Technical *Info*

Umrüstung der Spanntechnik beim Ford 1,8 Diesel (CT 983 K1/K2)

Abb.3 Sollspannung

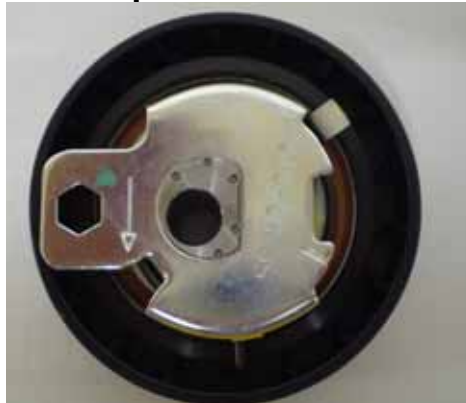
Die neue Ausführung ist eine halbautomatische Spannrolle, die an der Stelle des manuellen Spanners zentral montiert wird (50 Nm). Nach Montage des Zahnriemens, wie gewohnt, wird an der Scheibe mittels Inbusschlüssel vorn die Spannung in aufgeprägter Pfeilrichtung eingestellt. Dabei ist zu beachten, dass die Aussparung auf ca. 3 Uhr Stellung sich der Anschlagase gegenübersteht.
